日本原子力研究所東海研究所の原子炉の設置変更
(放射性廃棄物の廃棄施設、STACY施設及び
TRACY施設の変更)について(諮問)

日本原子力研究所東海研究所
原子炉設置変更許可申請書

放射性廃棄物の廃棄施設、STACY（定常臨界実験装置）
施設及びTRACY（過渡臨界実験装置）施設の変更

添付参考図面及び添付書類の一部補正

第8-3(3)-18図 (その1/3) 減容処理棟 地階平面図

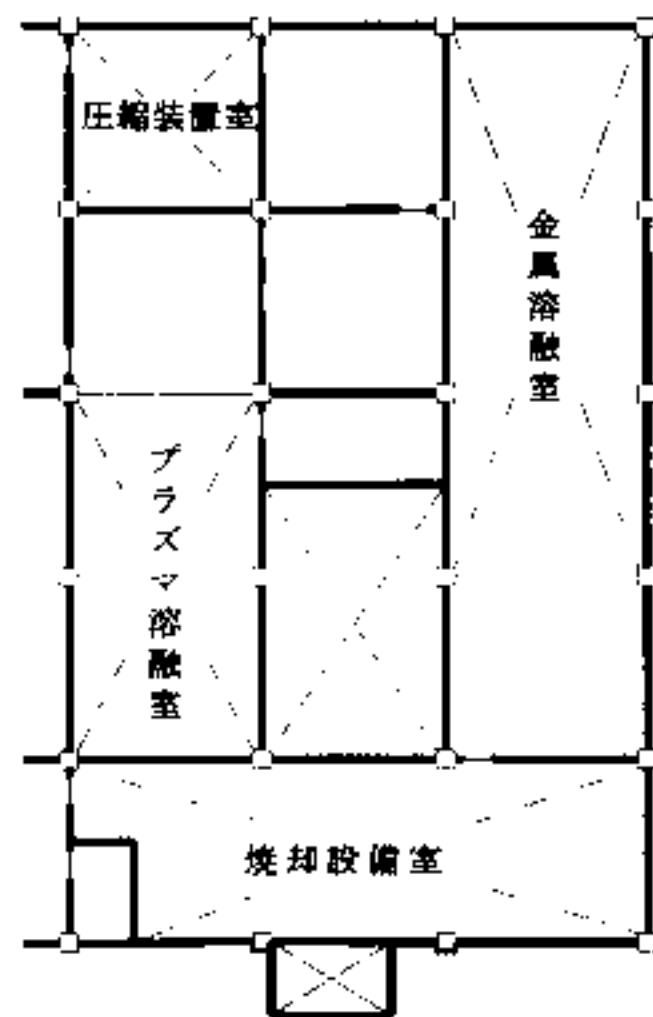
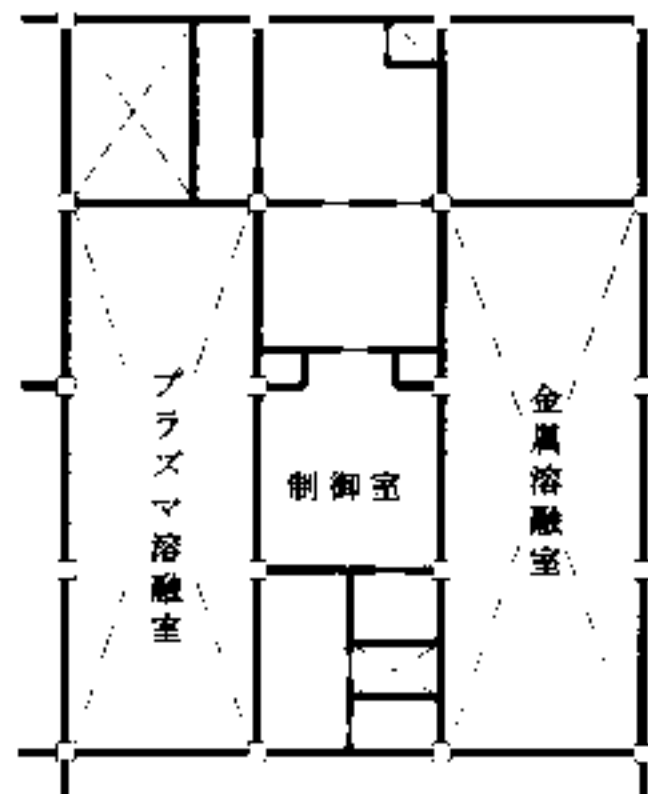
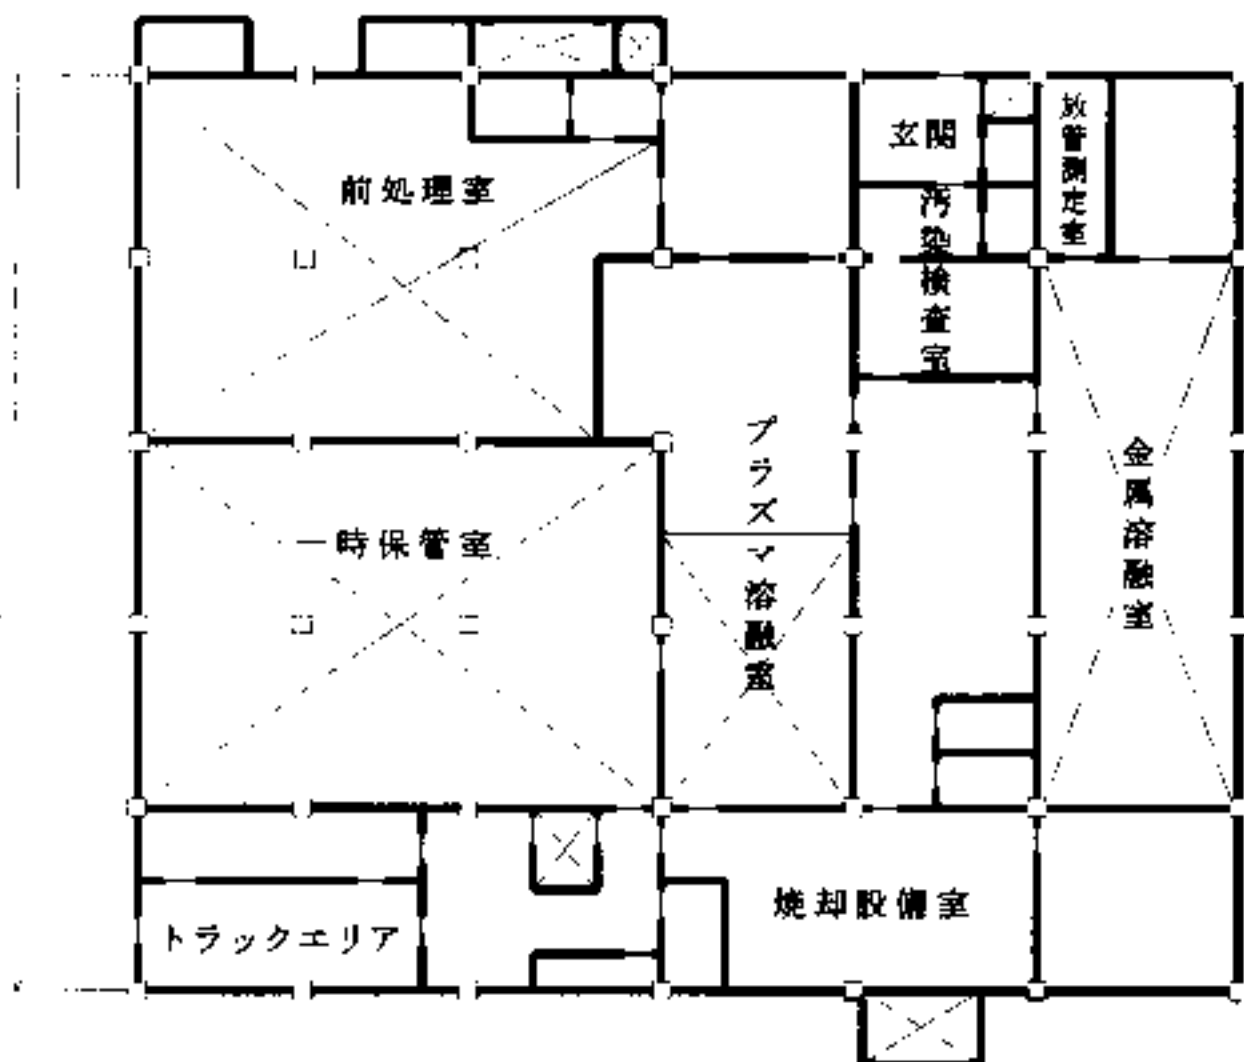
減容処理棟の平面図を第8.3(3) 18 図に示す。

- 1) 添付図面目録を添付1のとおり変更する。
- 2) 第8-2-1 図 放射性廃棄物廃棄施設 基本系統説明図を添付2のとおり変更する。
- 3) 第8-3(3)-13 図(その1/5) 解体分別保管棟 3階平面図 から 第8-3(3)-15 図 解体分別保管棟 排気系統図 を2図繰り上げる。
- 4) 第8-3(3)-3図(その1/3) 第1廃棄物処理棟 2階平面図 から 第8-3(3)-11 図 廃棄物保管棟・II を3図繰り上げる。
- 5) 第8-3(3)-4図 金属溶融設備 流路線図を添付3のとおり追加する。
- 6) 第8-3(3)-5図 焼用・溶融設備 流路線図を添付4のとおり追加する。
- 7) 第8-3(3)-18 図(その1/3) 減容処理棟 地階平面図を添付5のとおり追加する。
- 8) 第8-3(3)-18 図(その2/3) 減容処理棟 1階平面図を添付6のとおり追加する。
- 9) 第8-3(3)-18 図(その3/3) 減容処理棟 2階平面図を添付7のとおり追加する。
- 10) 第8-3(3)-19 図 減容処理棟 排水系統図を添付8のとおり追加する。
- 11) 第8-3(3)-20 図 減容処理棟 排気系統図を添付9のとおり追加する。

第8-3(3)-19図 減容処理棟 排水系統図

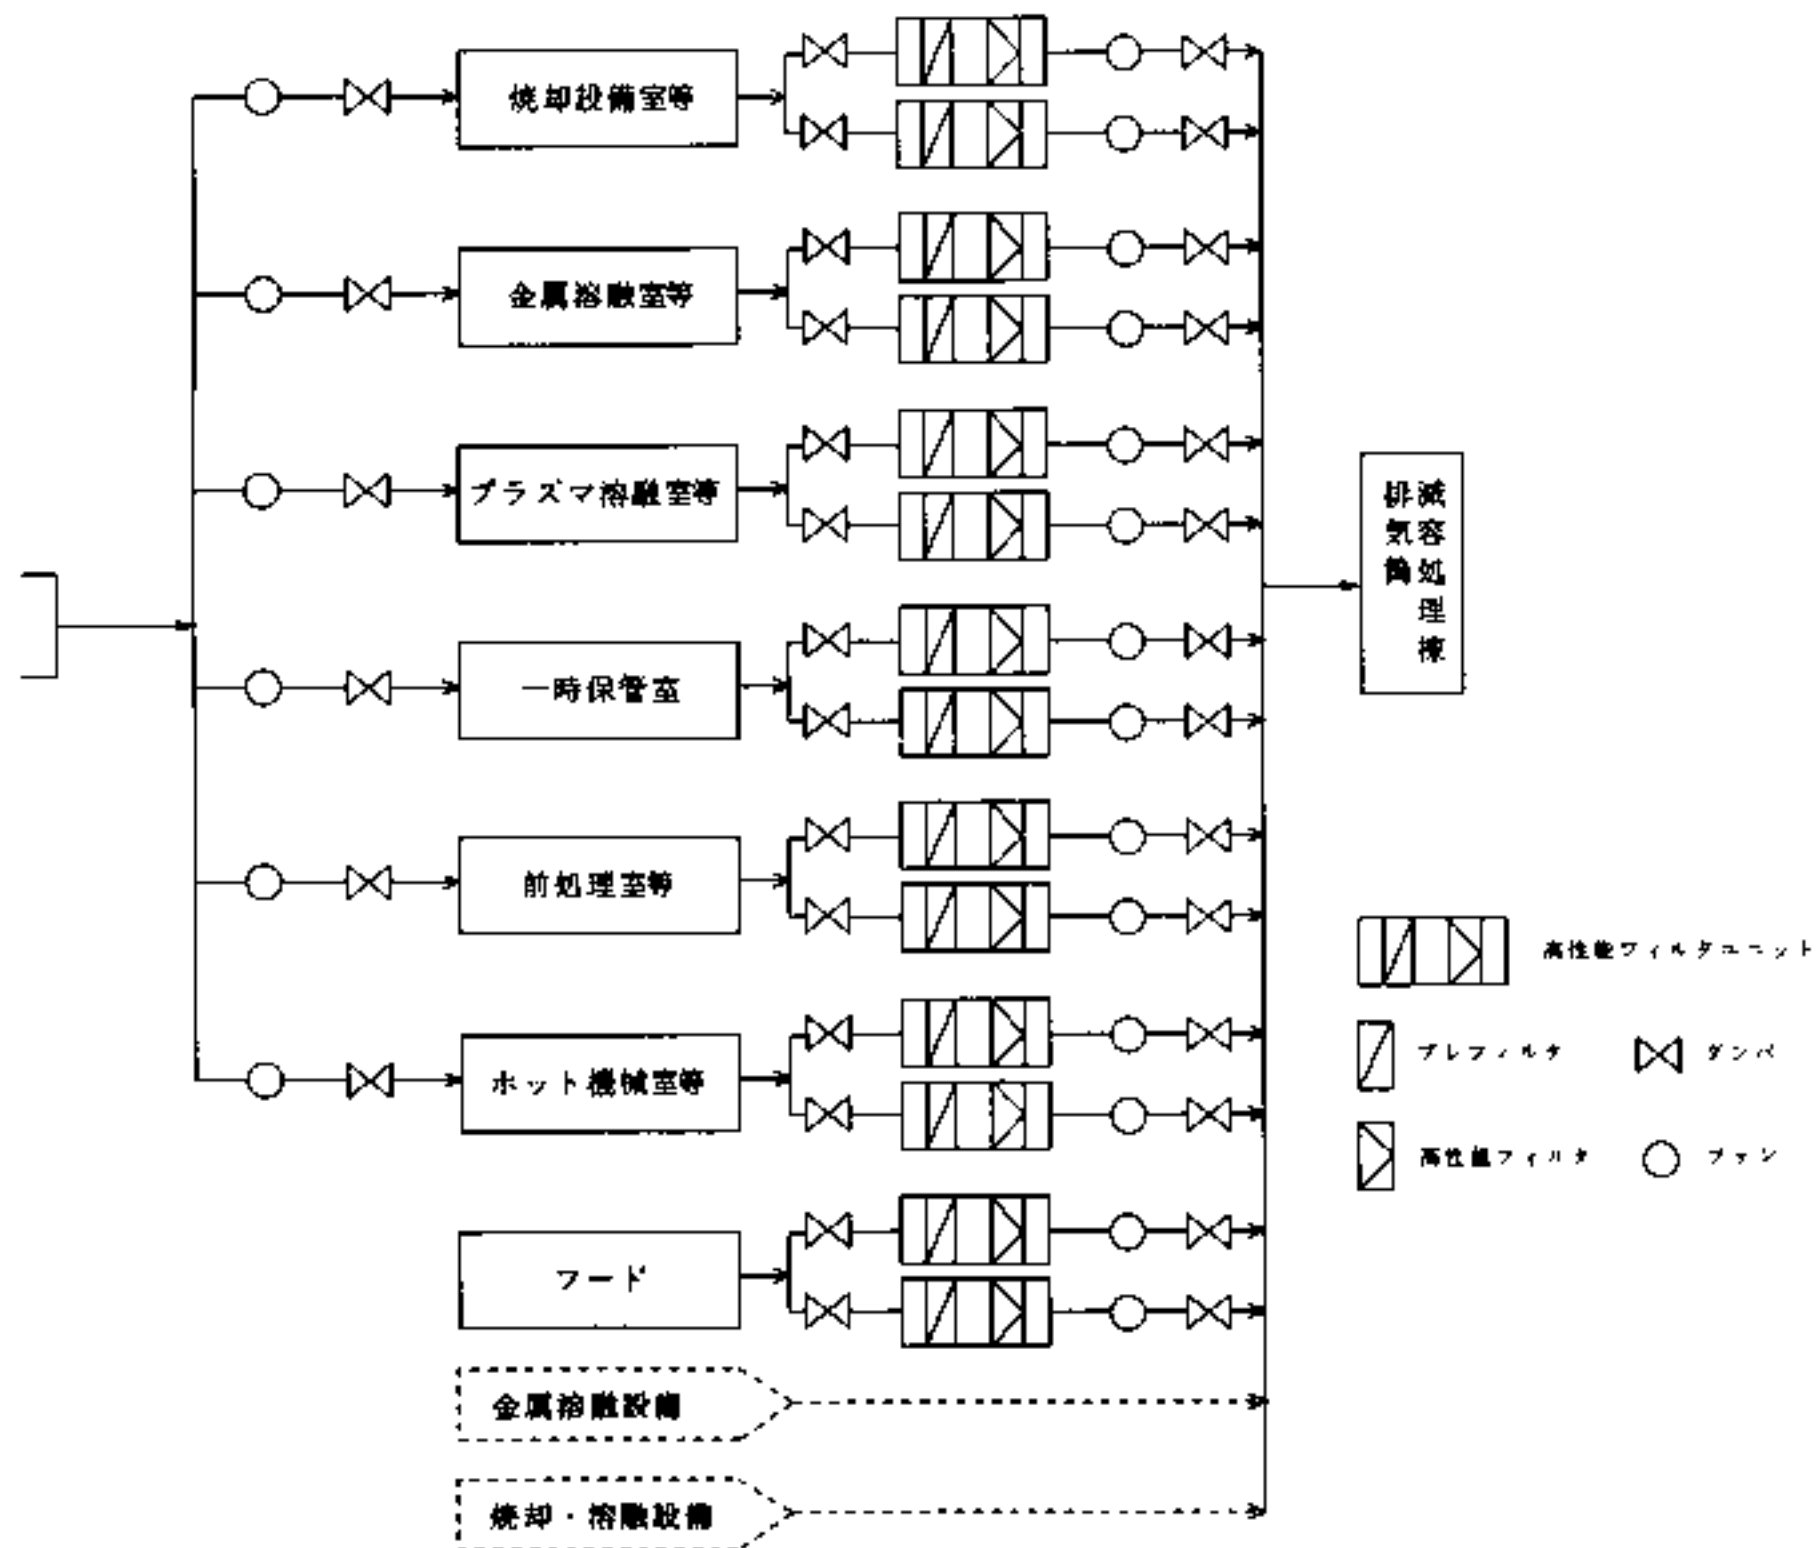
減容処理棟の排水系統図を第8-3(3)-19 図に示す。

第4.2-1図 核燃料物質取扱設備 系統説明図

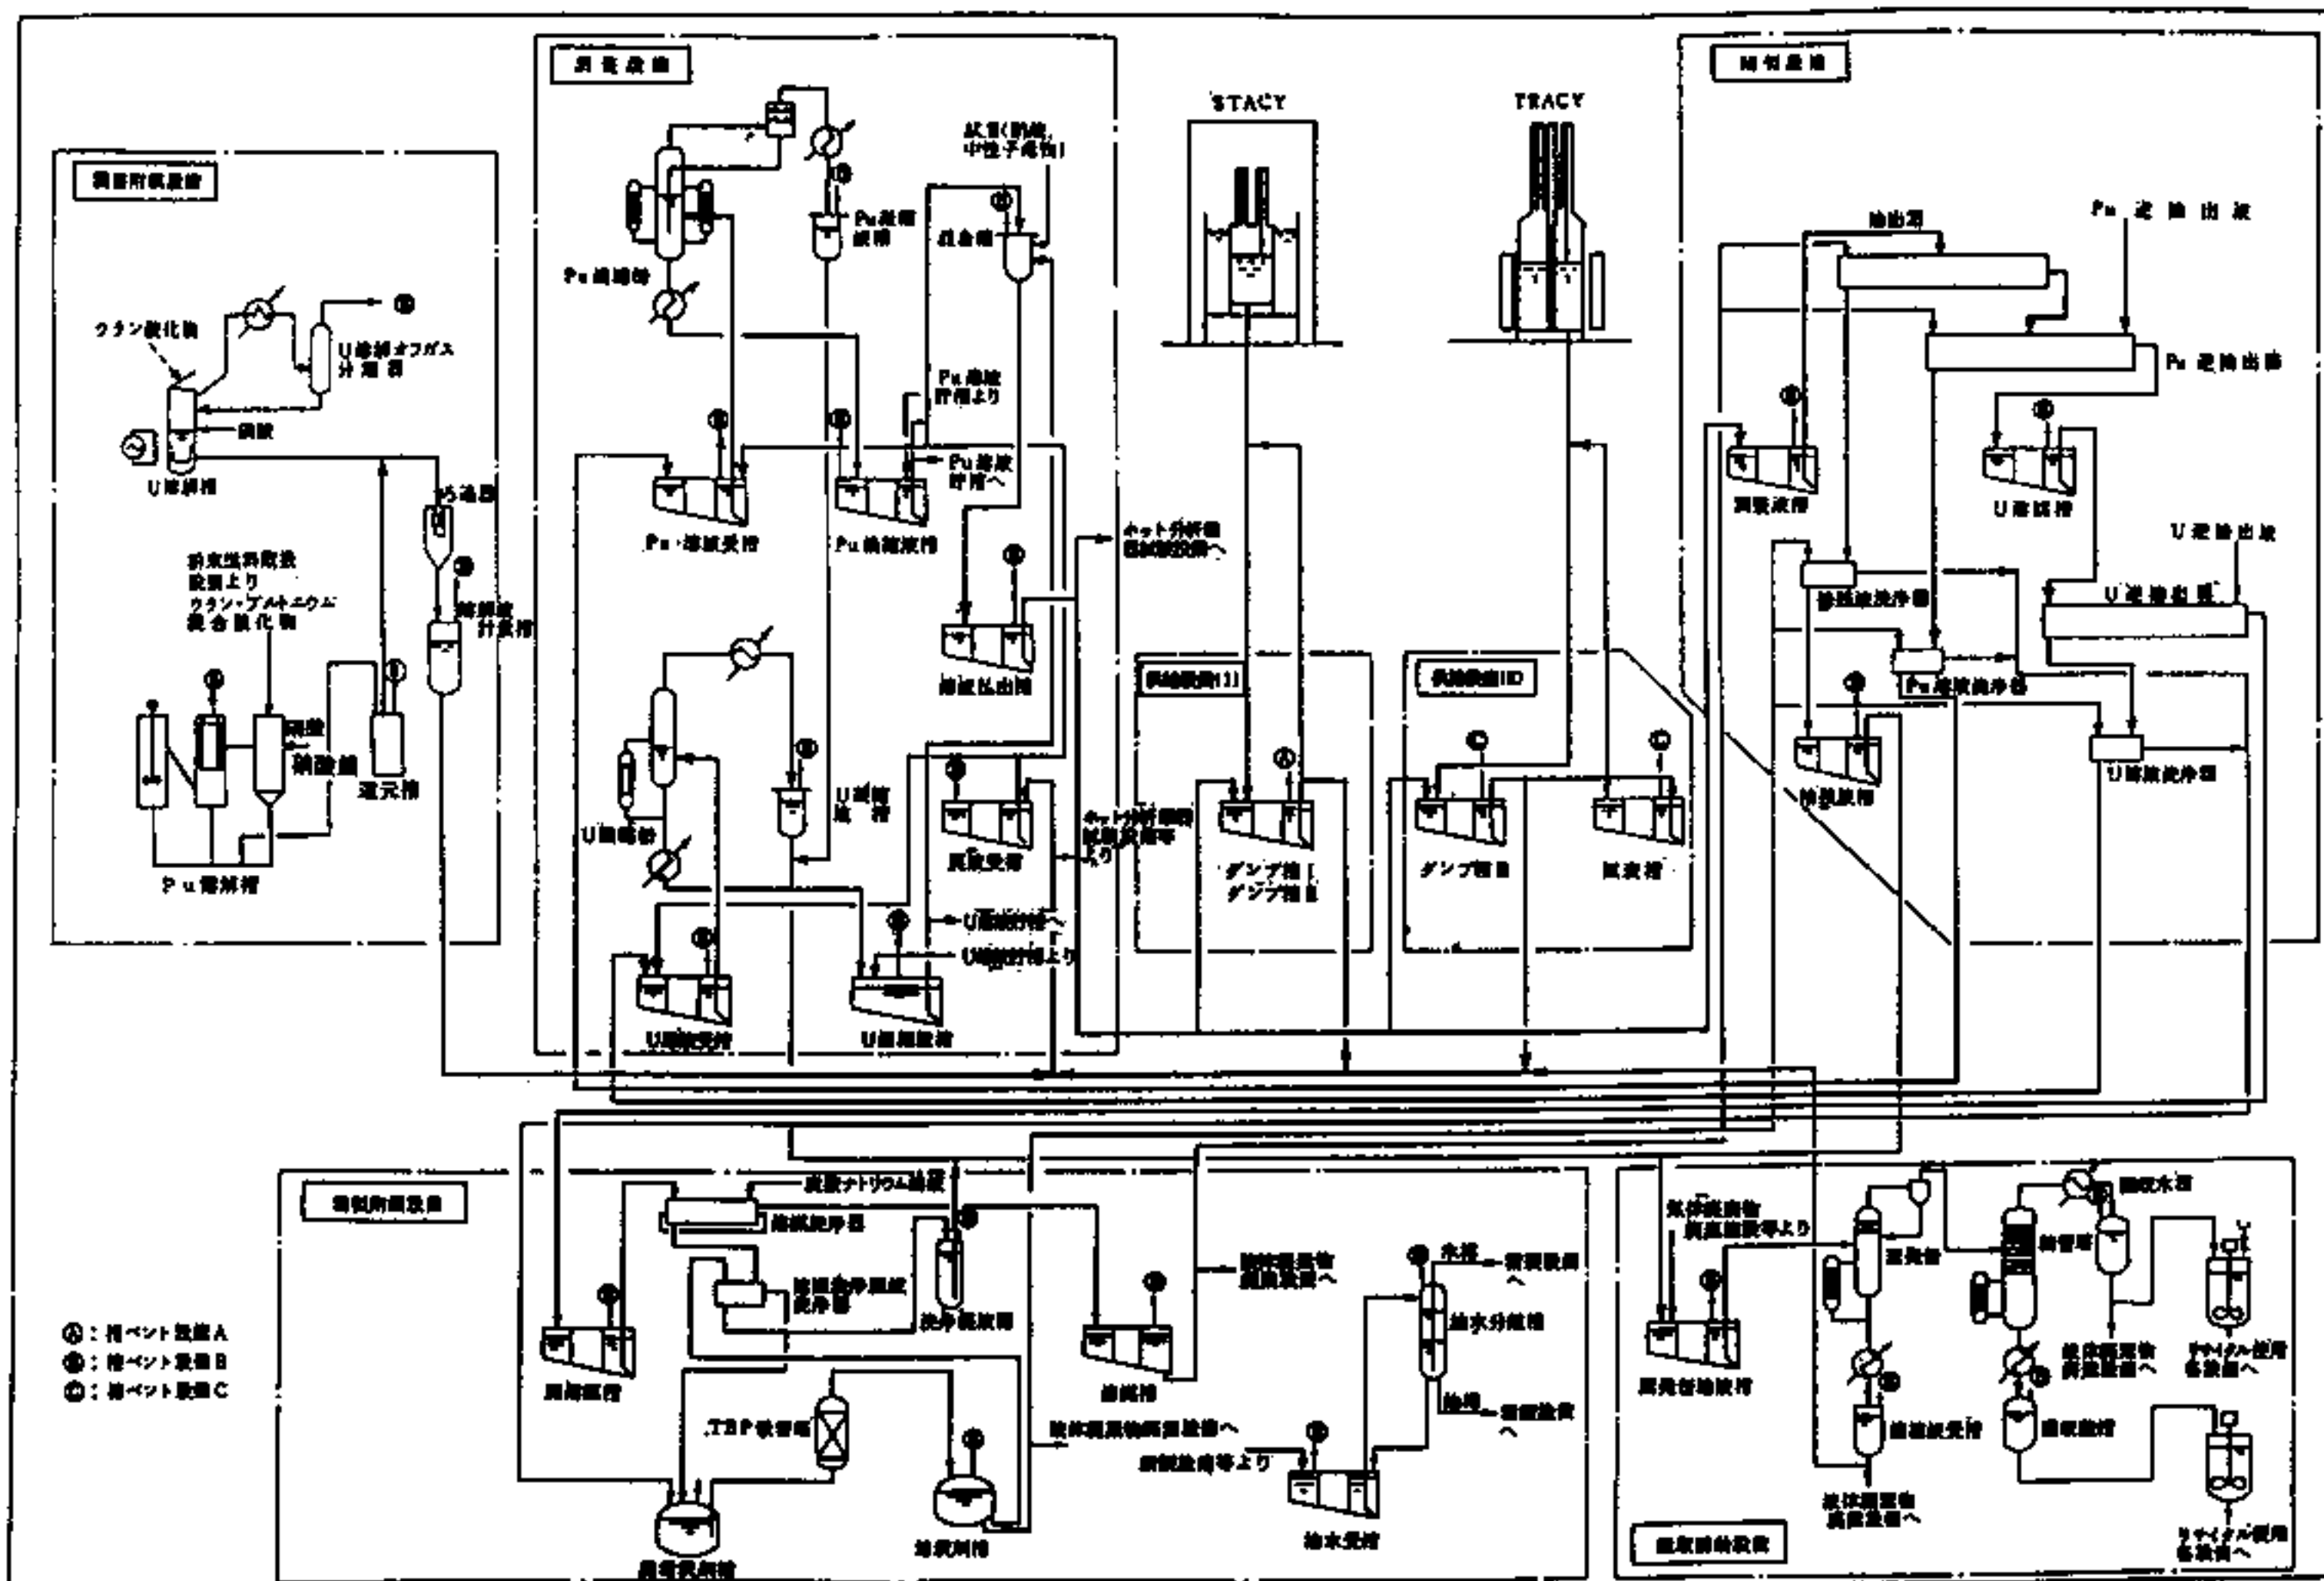
- (9) 第4.3-1表 核燃料物質貯蔵設備の主な機器仕様 の (1) 溶液燃料貯蔵設備 の
1) U溶液貯槽 (STACY施設及びTRACY施設共用) の記述のうち、
「 約150ℓ 2基 」を
「 約 80ℓ 1基 」に変更する。
- (10) 第4.2-1図 核燃料物質取扱設備 系統説明図 を添付10のとおり変更する。
- (11) 9. 換気空調設備 の 9.3 主要設備 の記述のうち、
「 粉末又はペレット 」を
「 粉末 」に変更する。
- (12) 別 1 STACY施設 の 3. 原子炉及び炉心 の 3.2 炉心構成の範囲
の 3.2.1 均質炉心 の (2) 燃料 の e. 最大そう入量 の記述のうち、
「 240kgU 」を
「 180kgU 」に変更する。
- (13) 別 1 STACY施設 の 3. 原子炉及び炉心 の 3.4 機械設計 の
3.4.1 燃料 の 3.4.1.3 主要設備 の (1) 溶液燃料 の 2) 保有量 の
記述のうち、
「 240kgU 」を
「 180kgU 」に変更する。
